Stadt Braunschweig

Tagesordnung öffentlicher Teil

Sitzung des Stadtbezirksrates im Stadtbezirk 112

Gestaltung des Gedenksteins Gliesmarode "Den Opfern und Gefallenen der Weltkriege"

Gedenkstein Gliesmarode - Anlage 1

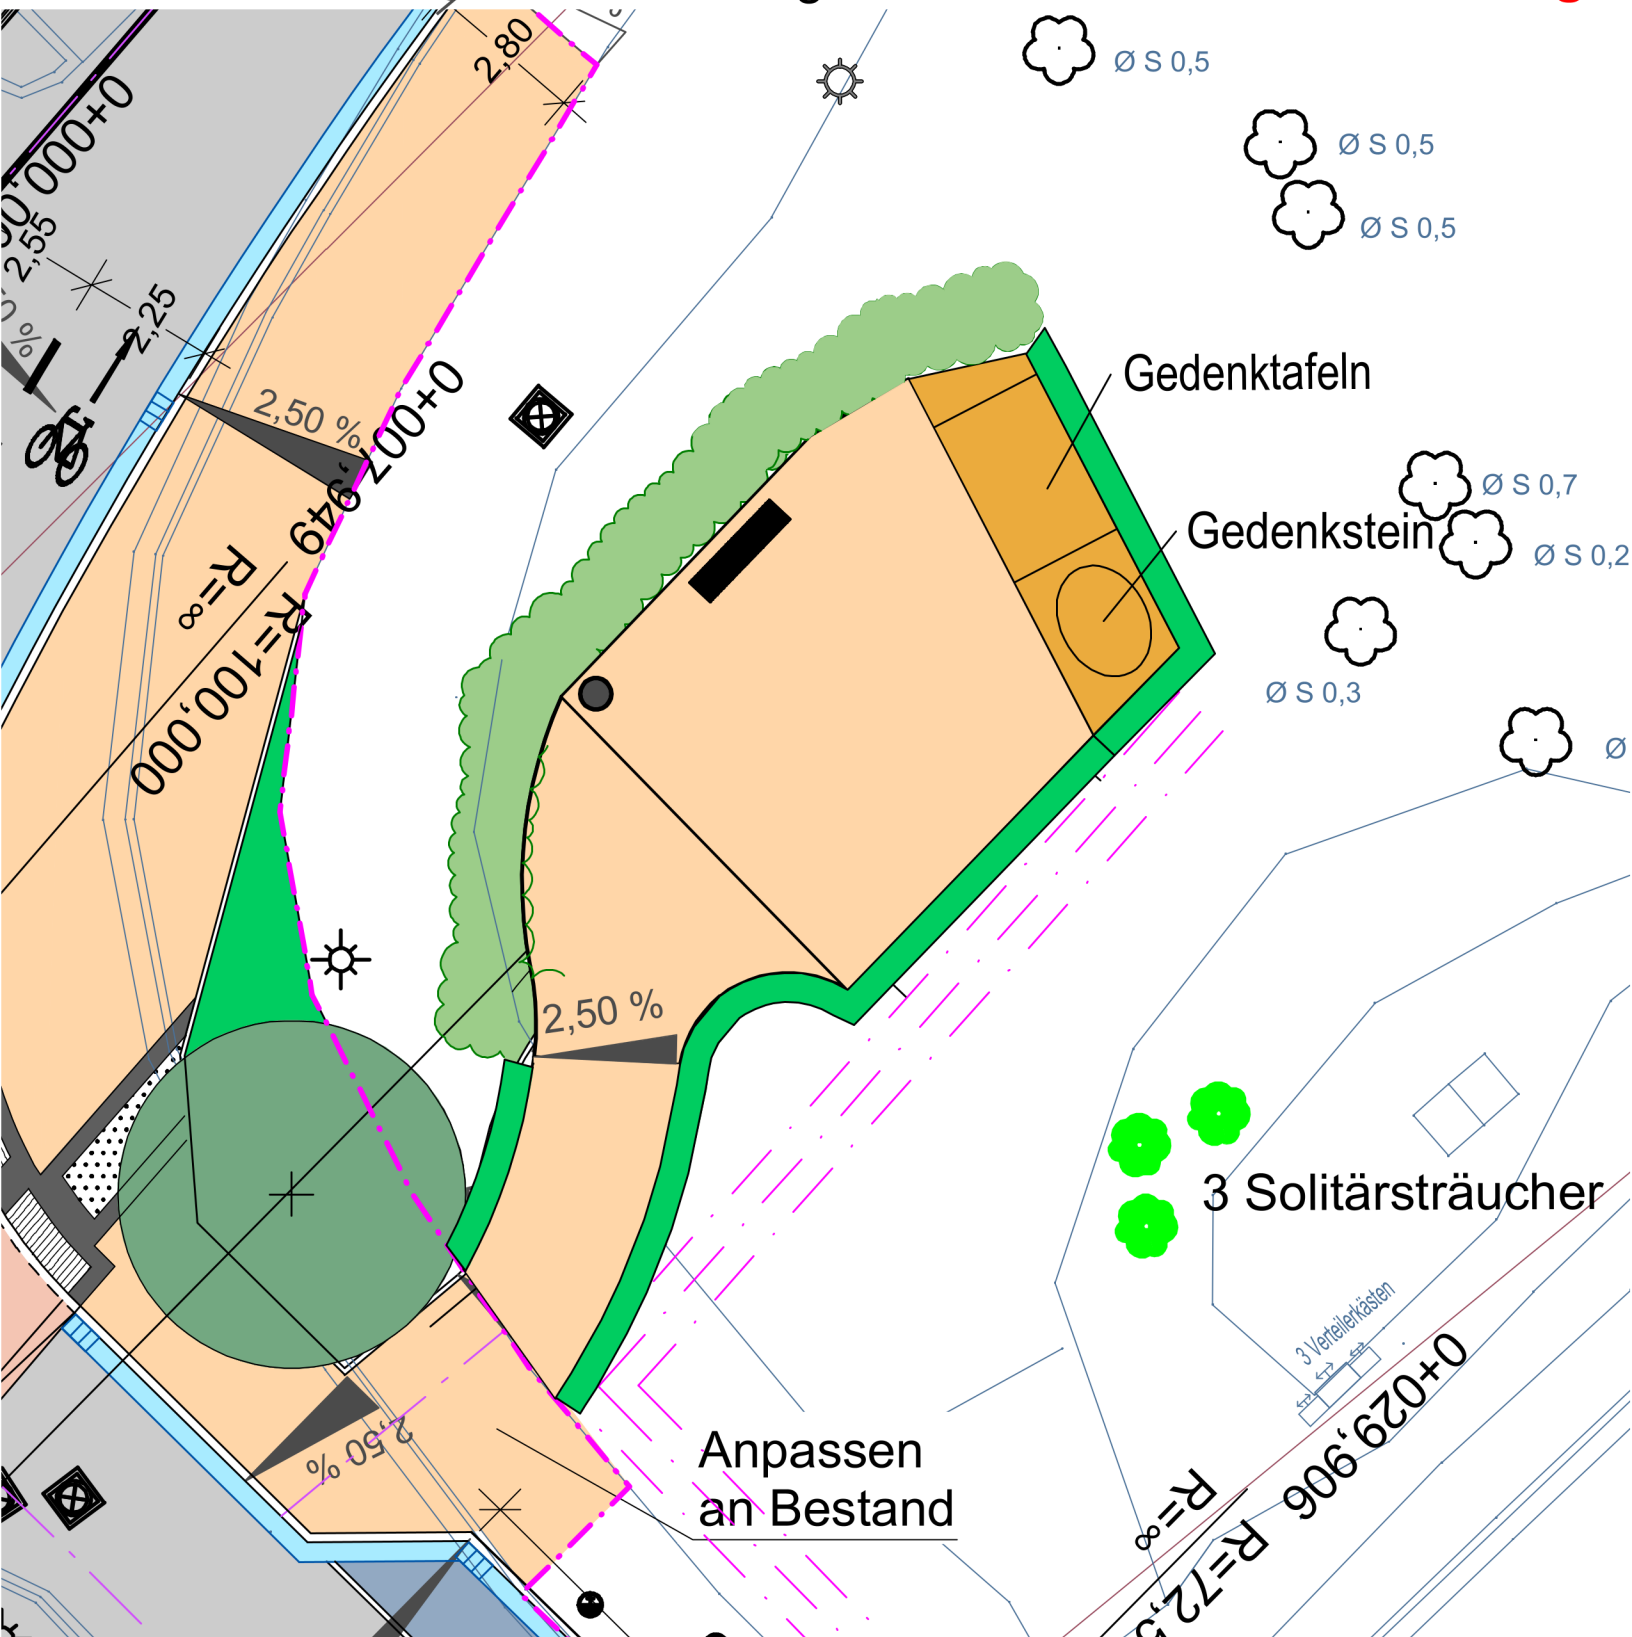
Am 22.04.2026 hat die Verwaltung die DS 25-24977-03 im Stadtbezirksrat 112 Wabe-Schunter-Beberbach vorgestellt. In dieser Sitzung hat der Stadtbezirksrat Änderungswünsche an der Gestaltung des Gedenksteins erbeten. Diese beziehen sich auf die Größe der Aufstellfläche, auf die Oberflächenbeschaffenheit sowie auf die vor Ort befindlichen Schaltkästen. In diesem Zusammenhang ist auch erneut Kontakt mit dem Ortsheimatpfleger aufgenommen worden. Zu den Anpassungswünschen des Stadtbezirksrates nimmt die Verwaltung wie folgt Stellung:

Größe der Aufstellfläche:

Oberflächenbeschaffenheit:

Schaltkästen:

Durch die leichte Drehung des Gedenksteins inklusive der Gedenktafeln sowie einer Neigungsanpassung in der Zuwegung kann der Bereich zur Aufstellung vor dem Gedenkstein gegenüber der zuletzt vorgestellten Version deutlich vergrößert werden und entspricht nun in etwa der Größe der Aufstellfläche am bisherigen Standort.

Die Aufstellfläche um den Gedenkstein könnte auf Wunsch des Stadtbezirksrats statt der bisher vorgesehenen Betonpflasterung eine ungebundene Wegedecke erhalten. Auf den verhältnismäßig hohen Unterhaltungsaufwand für eine solche Befestigung mit dem Risiko einer schnellen Verkrautung hatte die Verwaltung bereits hingewiesen. In der Nutzung der Aufenthaltsfläche muss in Abhängigkeit des Wettergeschehens mit deutlichen Nachteilen durch die Wegedecke gerechnet werden (u.a. Staubentwicklung bei Trockenheit und Wind, Verschlammung und möglicherweise Pfützenbildung bei Niederschlag). Zudem ist die Erreichbarkeit für Menschen mit motorischen Einschränkungen, die auf Rollstühle oder Rollatoren angewiesen sind, nur erschwert möglich. Aus den vorgenannten Gründen

empfiehlt die Verwaltung die Ausführung der Oberfläche mit Betonsteinpflaster.

Die Verwaltung weist darüber hinaus darauf hin, dass die Oberfläche der Zuwegung zum Gedenkstein nicht als ungebundene Deckschicht ausgeführt werden kann, da sich die Neigung des Weges hierfür nicht eignet. An der Schnittstelle von Aufstellfläche und Zuwegung wäre demnach ein Materialwechsel erforderlich, der sich nach gewisser Zeit zu einer Stolperkante entwickeln kann.

Die direkte Sicht aus Richtung der Aufstellfläche vor dem Gedenkstein auf die vorhandenen Schaltkästen soll durch drei Solitärsträucher verdeckt werden.
